Prof. Dr.-Ing. Christian Becker
Technische Universität Hamburg
ieet – Institut für Elektrische Energietechnik
Harburger Schloßstraße 20
21079 Hamburg

Hamburg, 26.04.2017

Analyse und Bewertung der durch den NEP 2030¹ und O-NEP 2030² vorgegebenen neuen Ausgangslage hinsichtlich der Ergebnisse und Aussagen des Gutachtens „Technische Evaluierung des Bedarfes für die Maßnahmen des Projektes P21: Conneforde – Cloppenburg/Ost – Merzen gemäß NEP Strom 2025“ vom 6. Mai 2016³

Abb. 1: Auswertung der Häufigkeit von unzulässig hohen Leitungsauslastungen bei Ausfall eines Netzelementes für das Startnetz im Zieljahr 2024²⁰

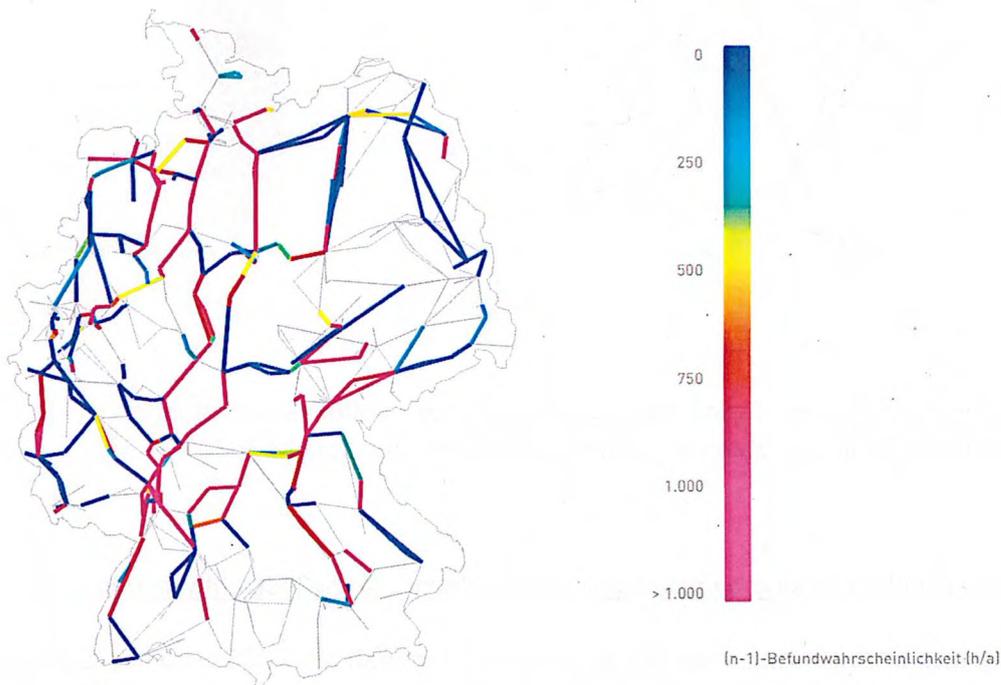
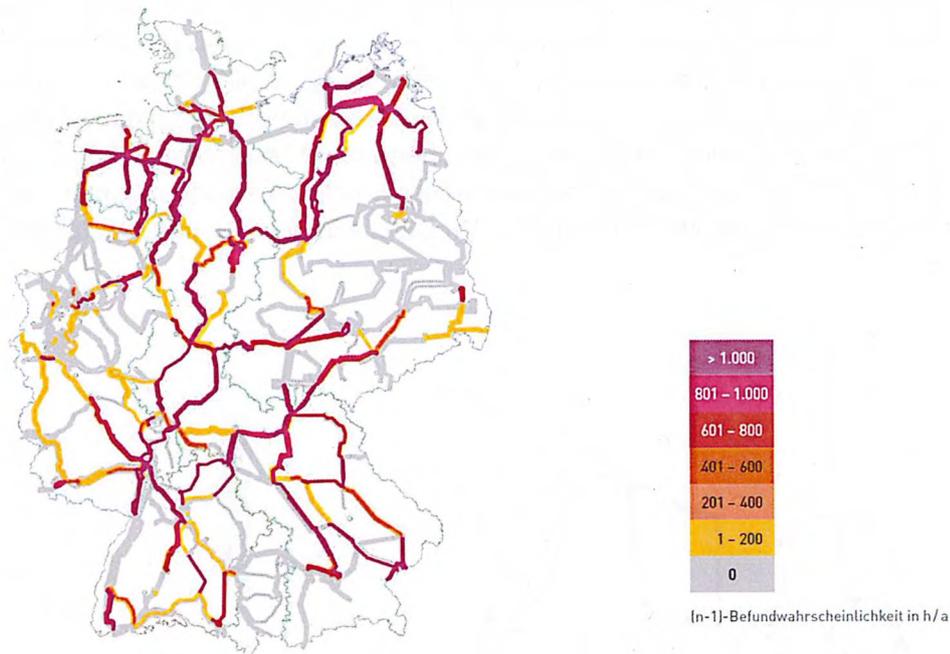
Entsprechend dem geänderten Szenariorahmen ist gegenüber 2024 mit deutlichen Verschiebungen der über das Zieljahr 2030 stattfindenden Einspeisemuster an vielen Netzknoten zu rechnen. Dies hat im Vergleich zu den für das Jahr 2024 errechneten Lastflüssen sicherlich grundlegend veränderte Lastfluss-Situationen in den 8760 Stunden des Zieljahres 2030 zur Folge. Ergebnisse von Lastflussrechnungen wie sie für die Erstellung des Gutachtens und das Zieljahr 2024 vorlagen, sind derzeit für den im NEP 2030 angewendeten Szenariorahmen noch nicht verfügbar. Der für die Bestätigung von P21 ausgewählte kritische Netznutzungsfall (NNF) in Stunde 784 im Jahr 2024 wird im Gutachten für die Ableitung der Aussagen zu Grunde gelegt. Er ist ausschlaggebend für die Notwendigkeit von P21 zur Wahrung eines (n-1)-sicheren Betriebes und wird daher in der Bestätigung der Maßnahmen zu P21 durch die BNetzA angegeben. Das Gutachten setzt die Richtigkeit der Auswahl dieses NNF als kritischen NNF voraus und stützt sich darauf.

Offensichtlich ergeben sich durch den neuen Szenariorahmen nun weitere bzw. andere kritische Netznutzungsfälle, in denen die Maßnahme P21 allein nicht mehr ausreichend ist, um die (n-1)-Sicherheit zu gewährleisten, so dass eine weitere Maßnahme der Netzoptimierung, d.h. Lastflusssteuerung, eingesetzt werden muss. Die (n-1)-sichere Übertragung der zu erwartenden Leistungsflüsse kann gemäß NEP 2030 nur durch den Einsatz einer Lastflusssteuerung gemäß P235 erhalten bleiben. Dies bedeutet, dass im durch P21 verstärkten Netz sehr wahrscheinlich Überlastungen auf mindestens einer der in Nord-Süd-Richtung verlaufenden Leitung auftreten können, welche durch P235 verhindert werden sollen. Daraus lässt sich bereits indirekt erkennen, dass sich der Bedarf des Netzausbaus und der Netzverstärkung nach P21 nach wie vor bestätigt bzw. sogar noch vergrößert.

Dass gemäß Szenariorahmen 2030 generell mit einer deutlich häufigeren Überlastung des Startnetzes insbesondere im Raum Conneforde/Cloppenburg und der verbindenden 220-kV-Leitung auszugehen ist als im Szenariorahmen 2024, zeigt ein Vergleich der Auswertung der (n-1)-Befundwahrscheinlichkeit in beiden NEP (siehe Abb. 1 und 2).

Somit ist der im Gutachten anhand von elf Lastflussszenarien untersuchte NNF 784 höchst wahrscheinlich nicht mehr zutreffend, um P21 sowie P235 hinsichtlich Wirksamkeit und Erforderlichkeit zu bestätigen. Es kann davon ausgegangen werden, dass für die Bestätigung von P21 und P235 andere NNF herangezogen werden müssen. Diese sind aus dem verfügbaren NEP 2030 jedoch nicht ersichtlich. Daher liegen auch noch keine
